**Avis délibéré de la Mission régionale d'autorité environnementale  
de Nouvelle-Aquitaine sur le projet de mise en compatibilité par  
déclaration de projet n°1 du plan local d'urbanisme (PLU) de la  
commune de Fargues-sur-Ourbise (47) pour permettre  
l'implantation d'un parc photovoltaïque sur une ancienne carrière  
d'extraction de matériaux, porté par la communauté de communes  
des Coteaux et Landes de Gascogne**

n°MRAe 2024ANA82

dossier PP-2024-16208

**Porteur du Plan** : communauté de communes des Coteaux et Landes de Gascogne

Figure 3 : Le règlement graphique avant et après la mise en compatibilité n°1 du PLU de Fargues-sur-Ourbise  
(Source : Exposé des motifs, page 33)

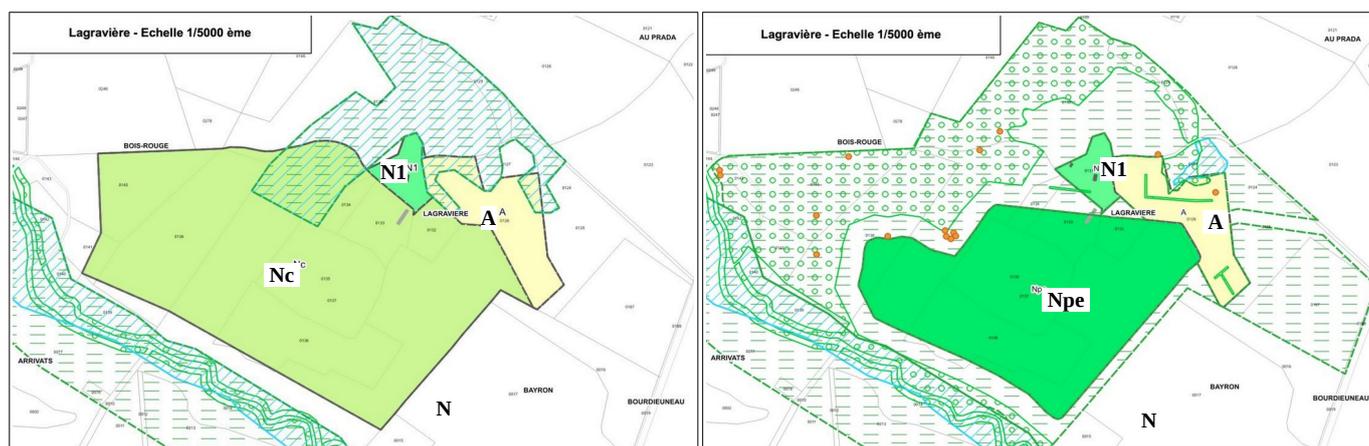
La pièce du règlement graphique avant la mise en compatibilité n°1 fournie dans le dossier fait cependant apparaître le classement intégral des parcelles concernées en zone naturelle de développement photovoltaïque Npv.

**La MRAe recommande de fournir dans le dossier le règlement graphique du PLU en vigueur en cohérence avec le dossier de mise en compatibilité.**

**Elle recommande également de présenter un tableau des surfaces avant et après la mise en compatibilité n°1 afin de permettre d'évaluer plus précisément l'évolution du zonage graphique.**

Figure 4 : Carte des enjeux globaux (à gauche) et carte des zones humides (à droite)  
(Source : Étude d'impact, pages 74 et 197)

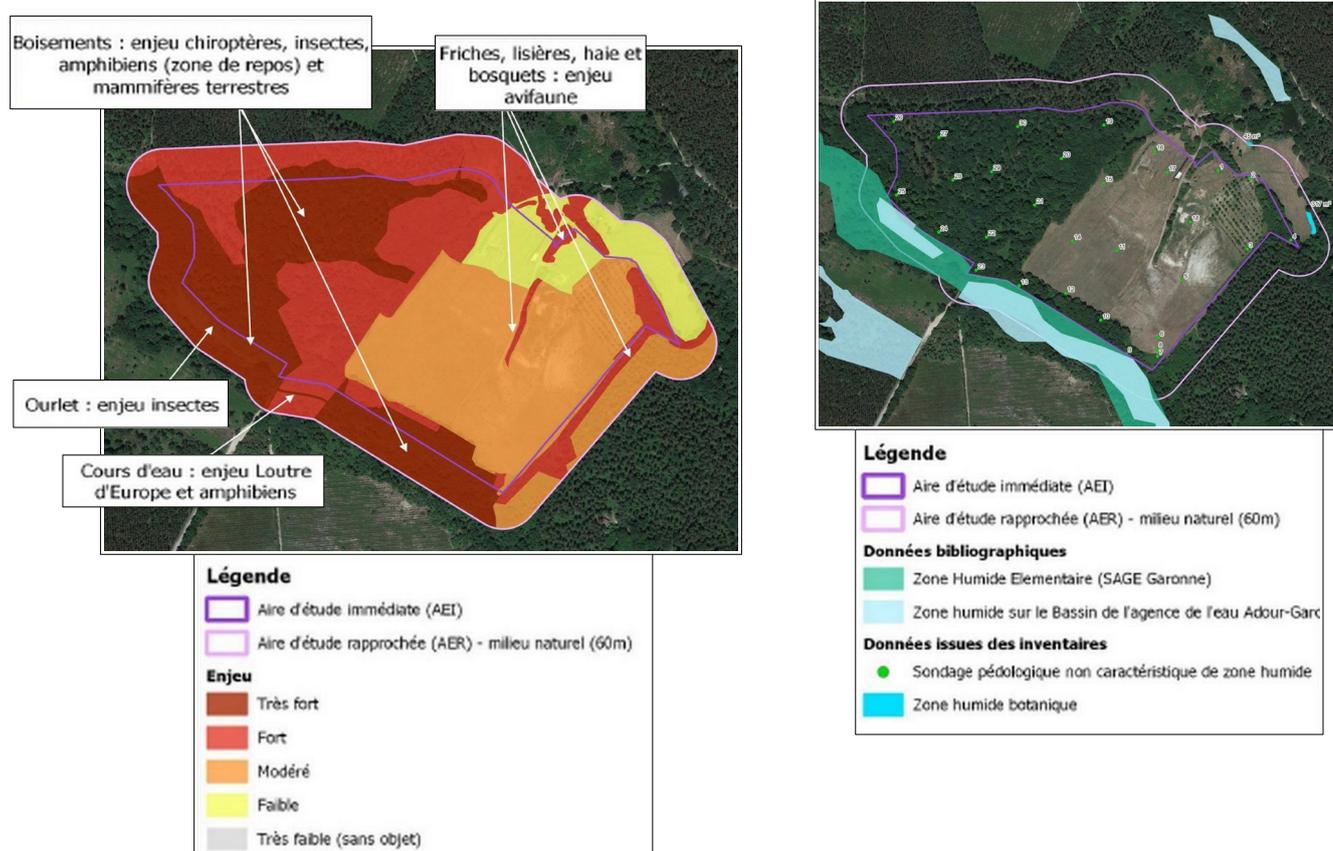
La carte des enjeux globaux localise des secteurs à enjeux forts et très forts sur une large partie ouest et au sud des parcelles concernées par la modification de zonage.

trame verte et bleue locale. Elle identifie également dans le règlement graphique des arbres remarquables (au moins dix-huit arbres à cavités recensés sur le site) en tant que réservoirs de biodiversité, susceptibles d'être utilisés par les chiroptères. Toutefois, des boisements ainsi qu'une haie centrale à enjeux forts ne sont pas évités, et ce sans justification. Il en est de même pour des enjeux qualifiés de modérés. Le dossier indique que des mesures de compensation sont envisagées.

**La MRAe recommande de justifier le choix de privilégier la compensation des incidences sur des boisements et une haie à enjeux forts au lieu d'éviter leurs classements en secteur Npe.**
